本原浜岡発第 106 号
令和 5 年 3 月 13 日

浜岡原子力発電所 1 号原子炉
廃止措置計画変更認可申請書

浜岡原子力発電所1号原子炉廃止措置計画認可申請書変更前後比較表【本文五】

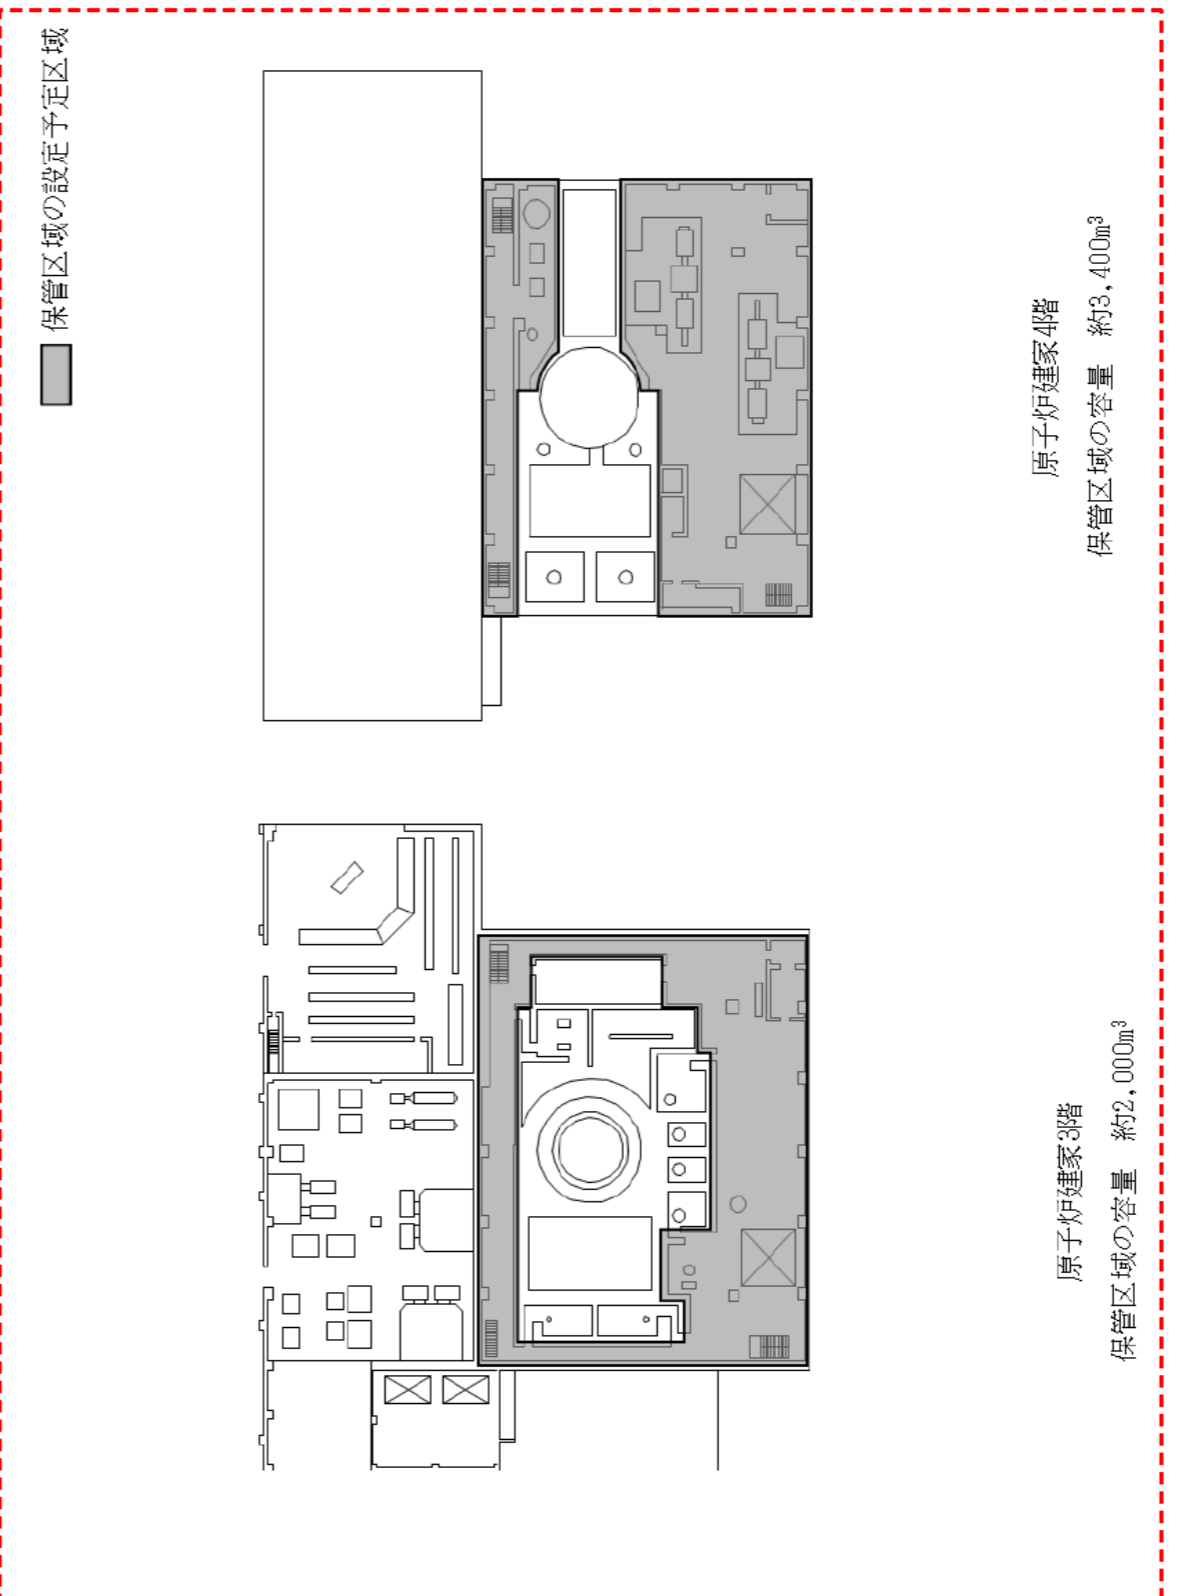
変更前	変更後	理由
<div data-bbox="192 325 1216 1953" style="border: 1px dashed red; padding: 10px;"> <div data-bbox="192 346 341 766" style="display: flex; flex-direction: column; gap: 5px;"> <div style="display: flex; align-items: center;"> <div style="width: 15px; height: 15px; border: 1px solid black; background: repeating-linear-gradient(45deg, transparent, transparent 2px, black 2px, black 4px);"></div> 管理区域 </div> <div style="display: flex; align-items: center;"> <div style="width: 15px; height: 15px; border: 1px solid black; background: repeating-linear-gradient(-45deg, transparent, transparent 2px, black 2px, black 4px);"></div> 汚染のおそれのない管理区域 </div> <div style="display: flex; align-items: center;"> <div style="width: 15px; height: 15px; border: 1px solid black; background-color: #cccccc;"></div> 保管区域の設定予定区域 </div> </div> <div data-bbox="460 525 1038 1113" style="text-align: center;"> <p>原子炉建家地下1階</p> </div> <div data-bbox="474 1197 1038 1764" style="text-align: center;"> <p>原子炉建家地下2階</p> </div> <div data-bbox="1142 1260 1202 1617" style="text-align: center;"> <p>保管区域の容量 約 3,200m³</p> </div> </div> <div data-bbox="445 1869 1068 1953" style="text-align: center;"> <p>図 10-7(1) 保管区域の設定予定区域図 (1号炉原子炉建家地下2階, 地下1階)</p> </div>	<div data-bbox="1409 315 2507 1953" style="border: 1px dashed red; padding: 10px;"> <div data-bbox="1439 336 1484 693" style="display: flex; align-items: center; gap: 5px;"> <div style="width: 15px; height: 15px; background-color: #cccccc;"></div> 保管区域の設定予定区域 </div> <div data-bbox="1602 430 2196 1018" style="text-align: center;"> <p>原子炉建家地下1階</p> </div> <div data-bbox="2418 577 2478 913" style="text-align: center;"> <p>保管区域の容量 約 5,900m³</p> </div> <div data-bbox="1602 1144 2196 1732" style="text-align: center;"> <p>原子炉建家地下2階</p> </div> <div data-bbox="2418 1281 2478 1606" style="text-align: center;"> <p>保管区域の容量 約 9,400m³</p> </div> </div> <div data-bbox="1558 1837 2211 1921" style="text-align: center;"> <p>図 10-7(1) 保管区域の設定予定区域図 (1号炉原子炉建家地下2階, 地下1階)</p> </div>	<ul style="list-style-type: none"> ・原子炉領域周辺設備の解体撤去計画の変更 (保管区域の設定予定区域の追加) ・記載の適正化 (記載の明確化)

浜岡原子力発電所 1号原子炉廃止措置計画認可申請書変更前後比較表【本文十】

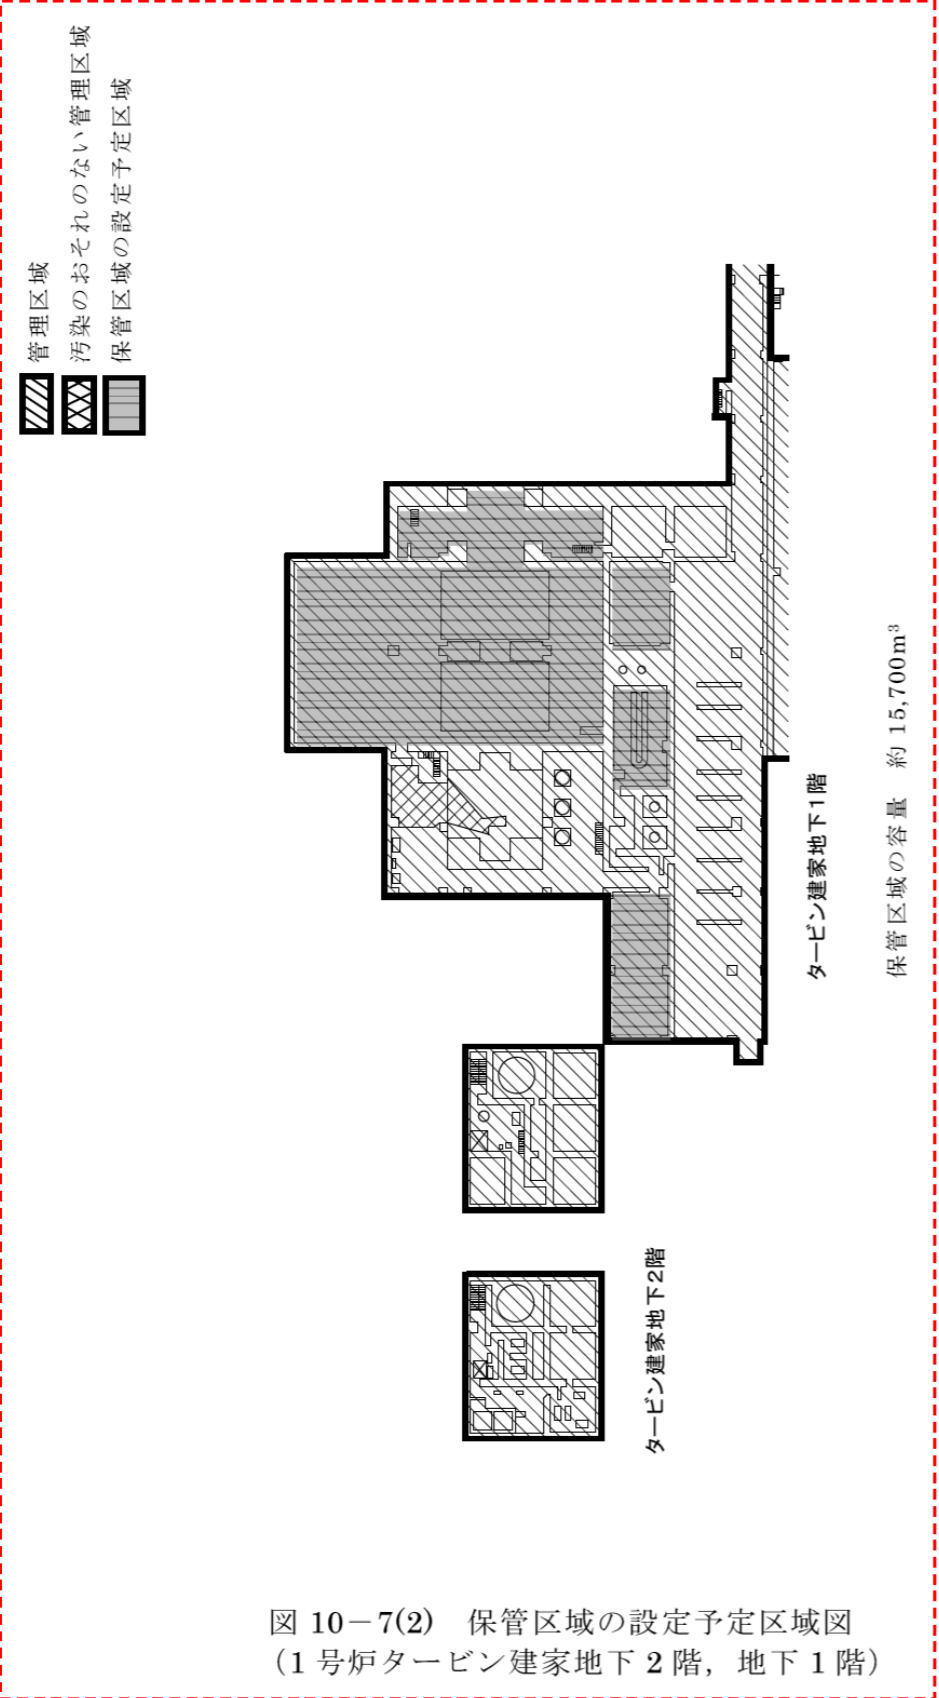
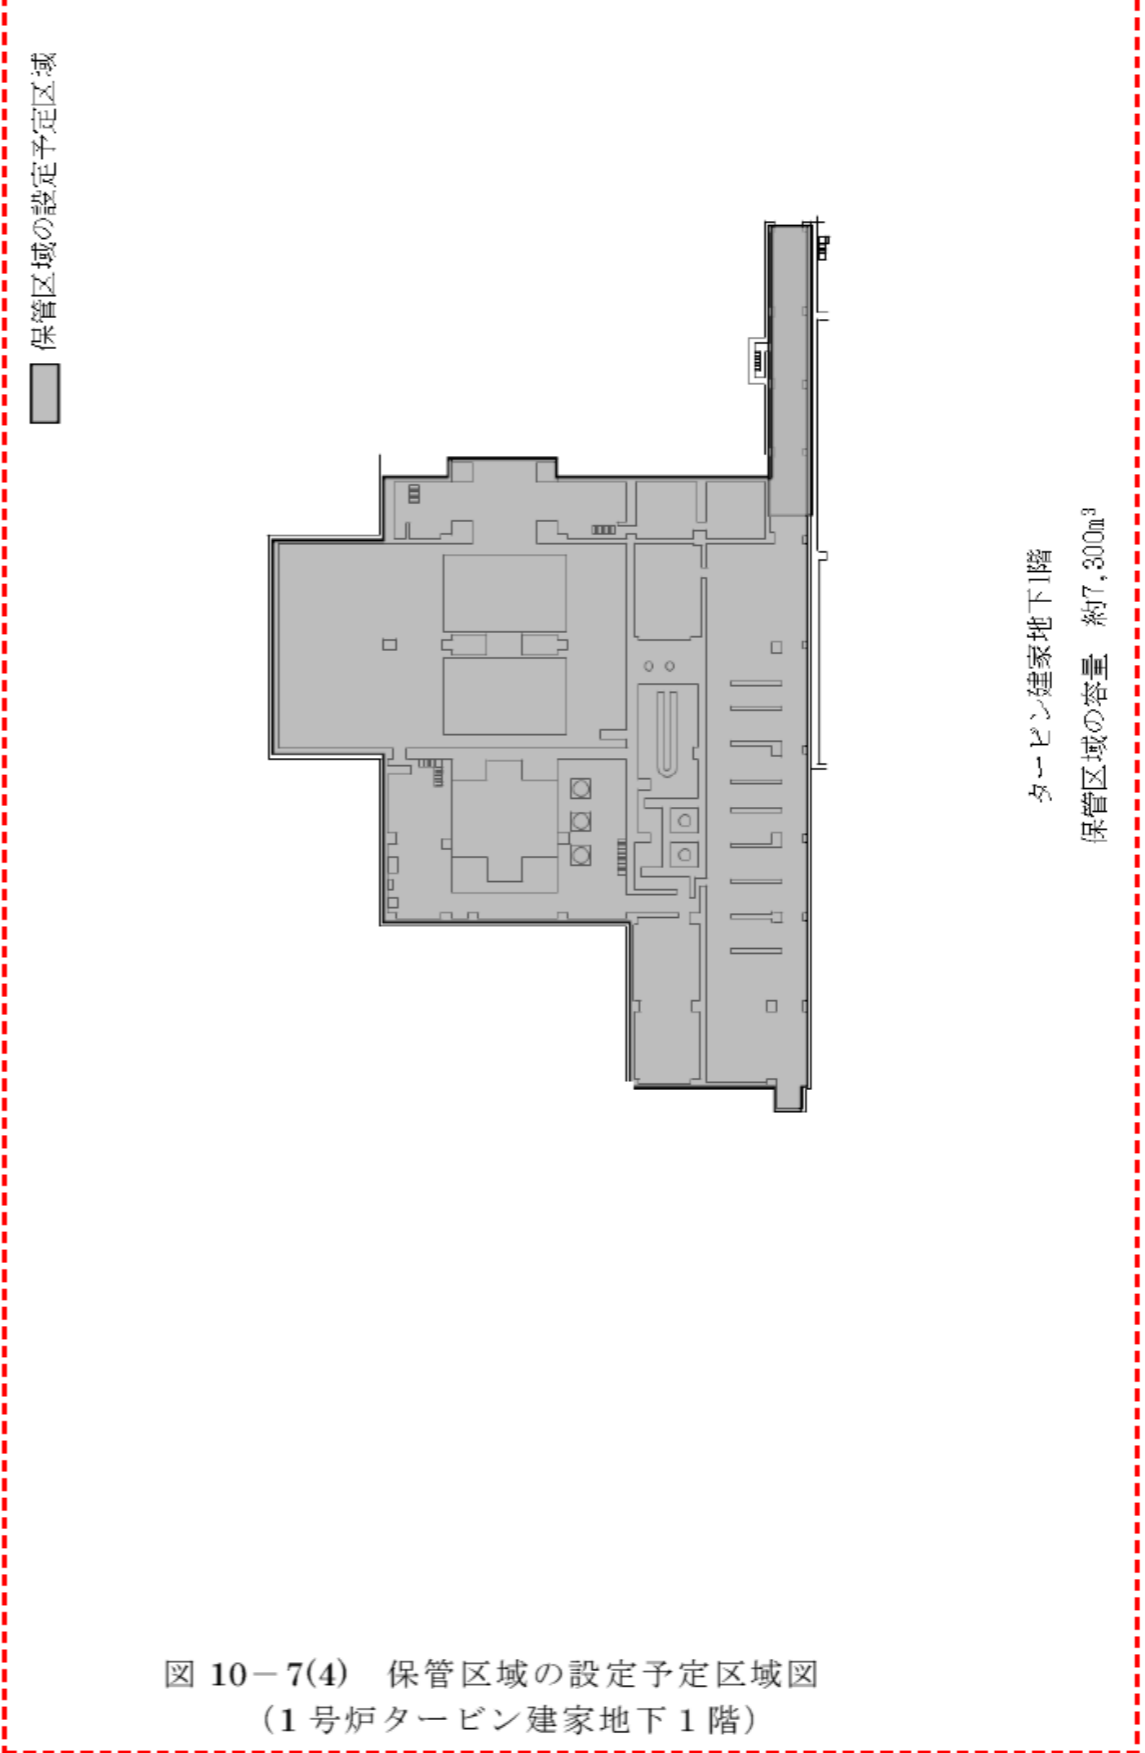
変 更 前	変 更 後	理 由
	<div style="border: 2px dashed red; padding: 10px;"> <p style="text-align: center;">保管区域の設定予定区域</p>  <p style="text-align: right;">原子炉建家2階 保管区域の容量 約4,100m³</p>  <p style="text-align: right;">原子炉建家1階 保管区域の容量 約10,700m³</p> <p style="text-align: center;">図 10-7(2) 保管区域の設定予定区域図 (1号炉原子炉建家1階, 2階)</p> </div>	<ul style="list-style-type: none"> 原子炉領域周辺設備の解体撤去計画の変更 (保管区域の設定予定区域の追加)
